RAKENNUSAIKAISET MUUTOKSET:

Kaupunginosa	Kortteli	Tontti	Viranomaisen arkistointimerkintä varten	
Nokia	27	2		
Rakennustoimenpide	UUDISKOHDE		Pinustustyyppi	Juoks.n:o
Rakennuskohde	As Oy Nokian Viikin Puisto Valborginkatu 3 37100 Nokia		Pinustuksen sisältö	Mittakaava
			POHJAPIIRROKSET, TALO D 1. ja 2.Krs	1:100
				Rakennusosa
				Työlaji
			Suunnitteluala, työn numero ja piirustuksen numero	Muutos
			404	ARK 005

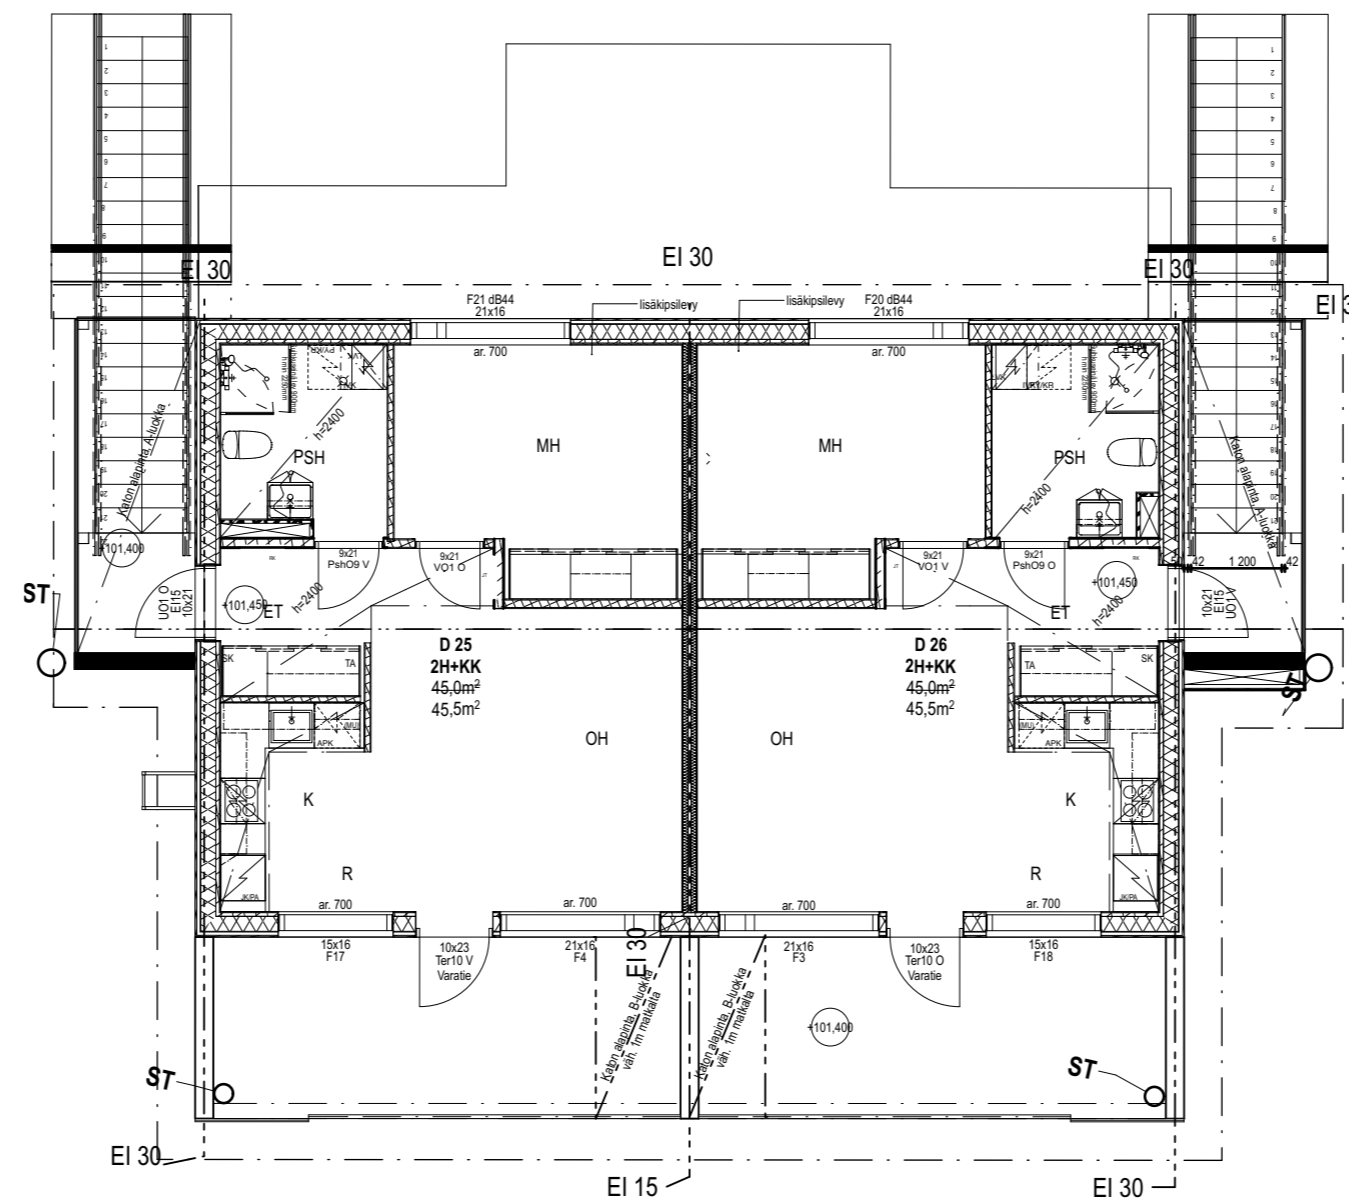
- G 14.11.2019 Lisätyt luhtiportaan vesikatteen alapinnan A-luokka vaatimus
- F 10.10.2019 Keittiösaarekkeen seinä muutettu 1200 mm korkeaksi, MH:n ja OH:n välinen aukko 2300-->2100
- E 26.9.2019 Vesikatton pääty- ja sivuräystäät pidennetty 500 mm:n
- D 17.9.2019 Terrasin etukateet poistettu, lisätyt IV-kuilu luhtiportaan pätyyn, 2.krs parvekkeen palo-osastointi muutettu B-luokkaan
- C 17.6.2019 Seinärakenteita muutettu puurakenteiseksi (päädyt 1.krs ja huoneistonväliset seinät ja kantavia vs lisätyt). MH US lisätyt kipsilevy ja parannettu ikkunan dB arvoa.
- B. 18.12.2018 Seinärakenteita muutettu, huoneistoaloja muutunut, hormien paikat määritellyt. 2. krs asuntojen keittiöt ja kylpyhuoneet päivitetyt.
- A. 12.4.2018 Portaaseen lisätyt askelma, pihan korkoja päivitetyt, varaston lattiakorko laskettu +98.20 -> +98.10
